Kompleksas: TRANSPORTO PASKIRTIES PASTATO (7.6), ORO UOSTO TERMINALO, KAUNO R. SAV.
KARMĖLAVOS MSTL. ORO UOSTO G. 4, REKONSTRUKCIJOS PROJEKTAS

Pranešimas Nr. 125

DĖL GAISRINIŲ ČIAUPŲ SPINTŲ APDAILOS SPRENDINIŲ PATIKSLINIMO

DĖL 109...115 PATALPŲ ŠILDYMO IR VĖSINIMO SISTEMŲ SPRENDINIŲ PATIKISLINIMO

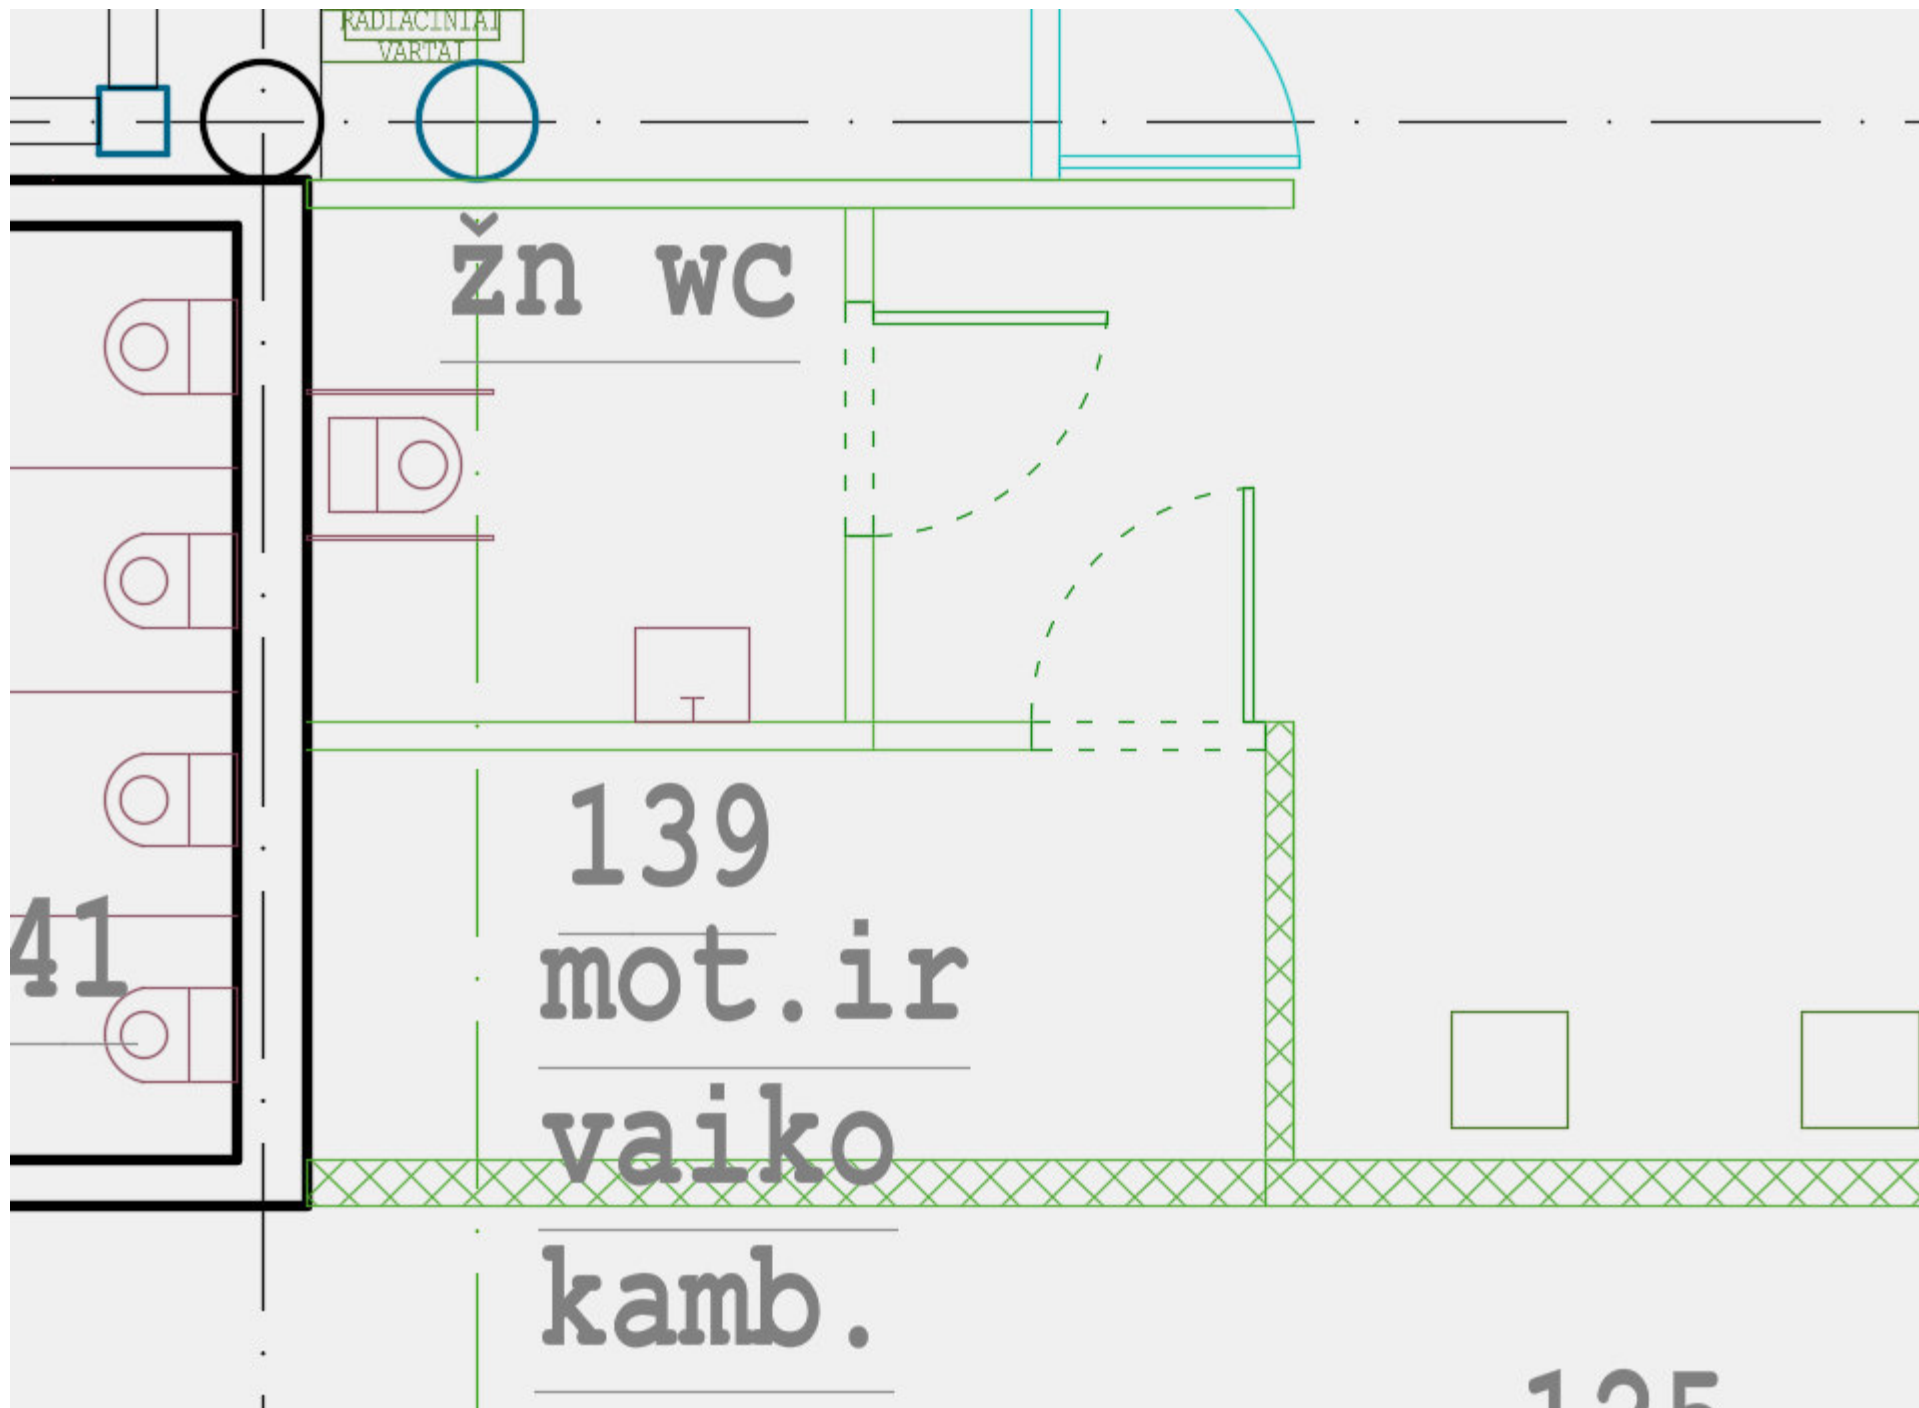
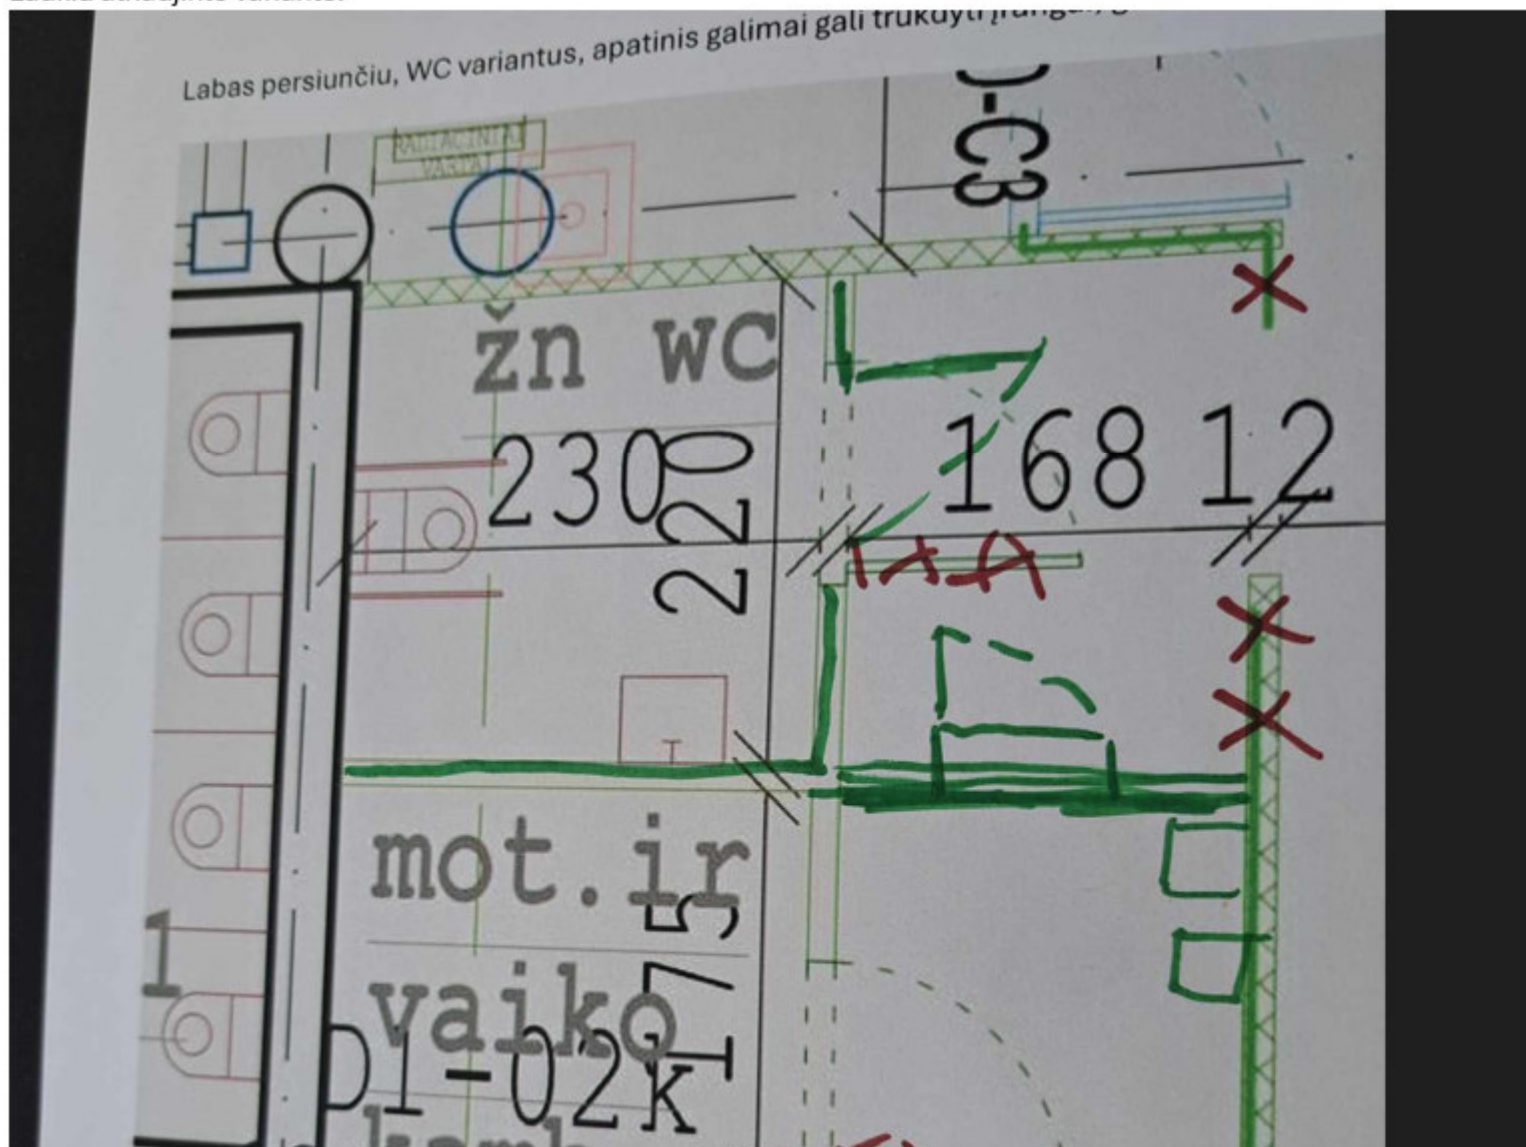
Siunčiu pakoreguotą planą. Sieną viršuje siūlyčiau palikti, gražiau atrodys kai sienos bus vienoje plokštumoje ir truputėlį wc srautai bus atskirti nuo bendros erdvės.

Labą dieną, aš manau kad pakanka vieno užrašo. Dėl tualetų, kelis galimus variantus perdaviau kolegoms, peržiūrėjo vakar gavau atsakymą, tai prisegu, gal įmanoma atsižvelgti į siūlomus pakeitimus? Dėl dalyvavimo susirinkime paklausiu kolegos, ir informuosiu

Laba diena, naujo WC vietą ir išplanavimą galime pasitvirtinti, reikia turbūt patikslinti kiekius ir galėsiu informuoti rangovus dėl papildomų darbų

Darbo projektas

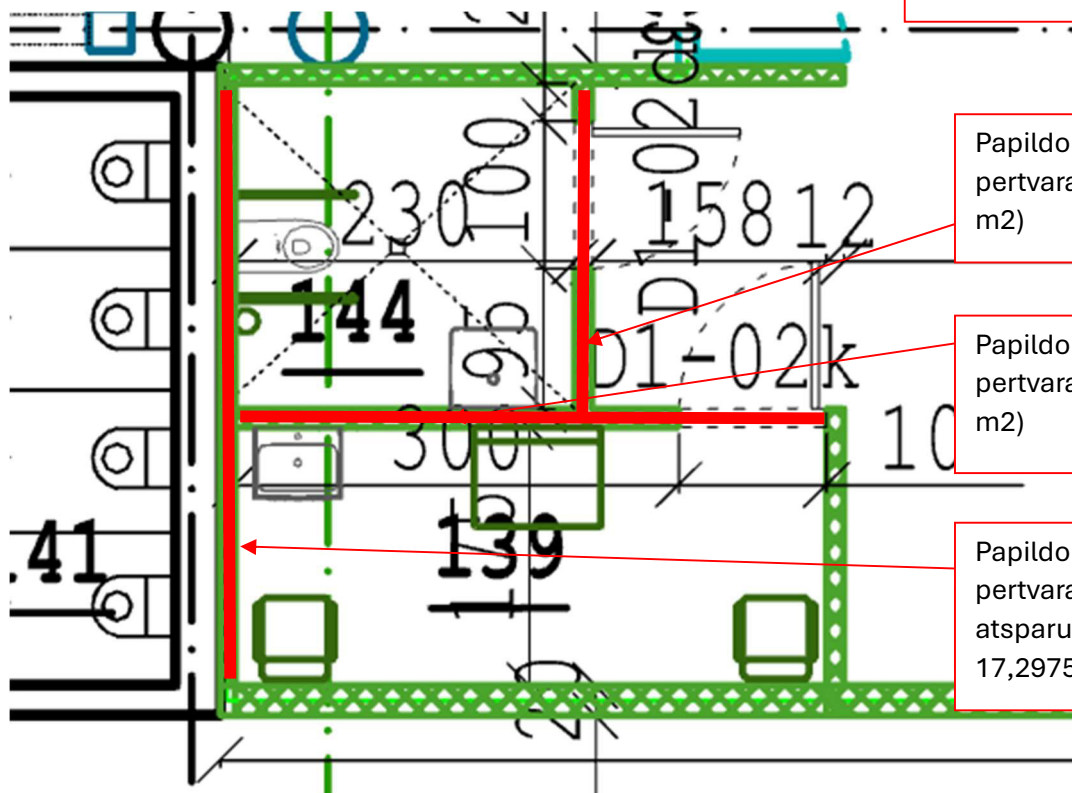
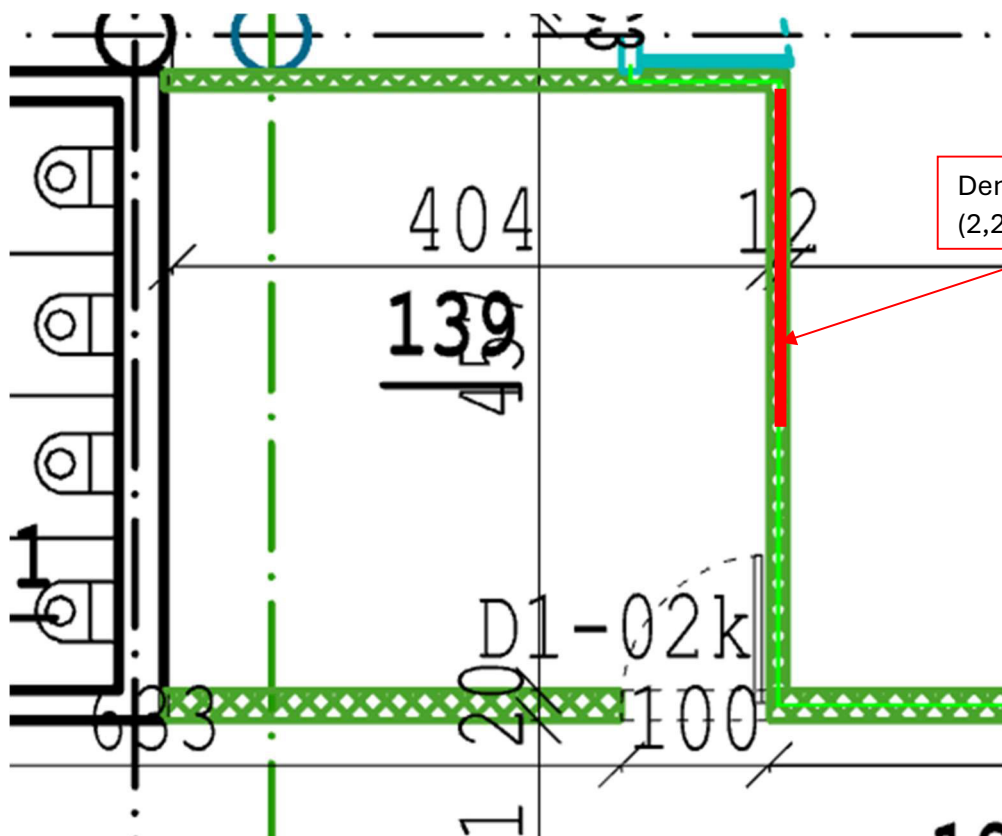
Papildomai montuojama
pertvara ($2,2*4,25=9,35$
 m^2)

Papildomai montuojama
pertvara EI45 ugniai
atsparumo ($4,07*4,25=$
 $17,2975 \text{ m}^2$)

Demontuojama pertvara
($2,2*4,25=9,35 \text{ m}^2$)

Bendras (išmetus durų
angas)– $9,35+17+17,2975-6,6= 37,0475 \text{ m}^2$

DAŽYMO DARBAI

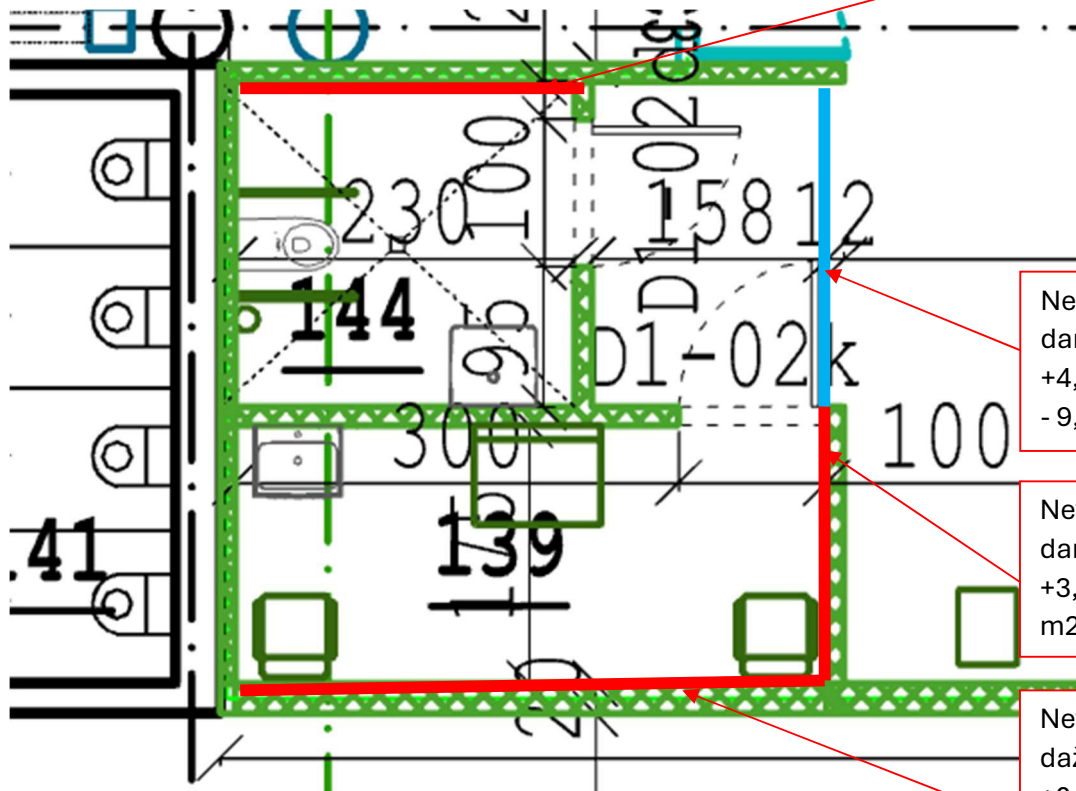
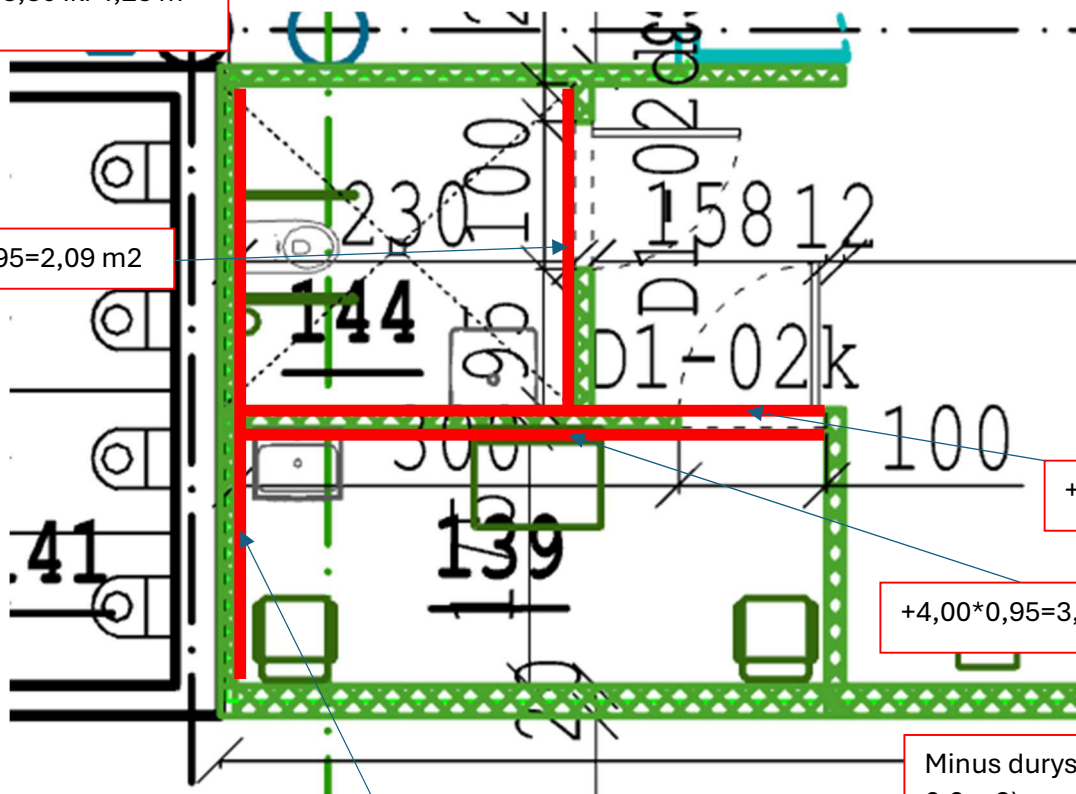
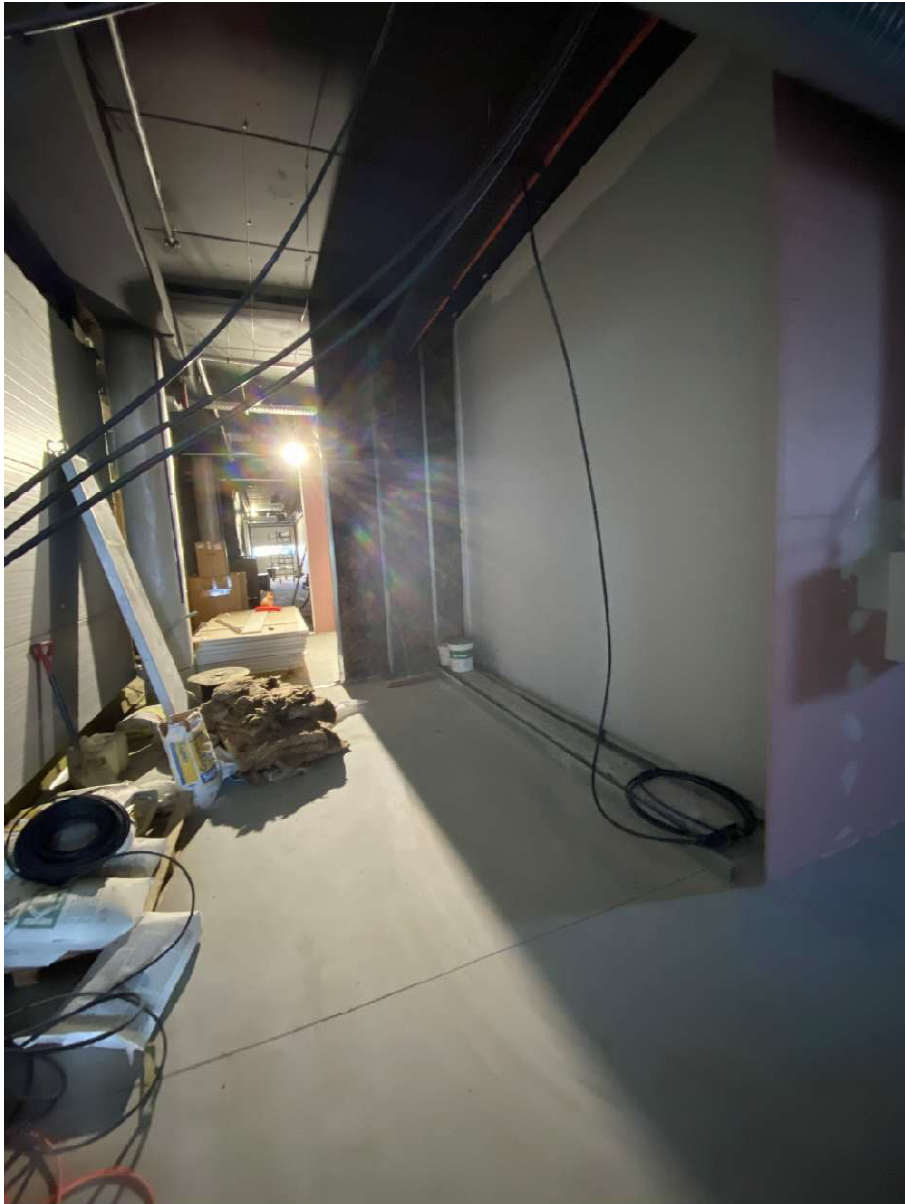
Papildomi glaistymo dažymo
darbai nuo +3,30 iki 4,25 m

+2,2*0,95=2,09 m²

+4,00*0,95=3,80 m²

Minus durys 2x (3,3*2=-
6,6 m²)

+4,07*0,95=3,8665 m²

Bendras abiejų dažymų – (-7,59-
5,775-14,52= -27,885 m²
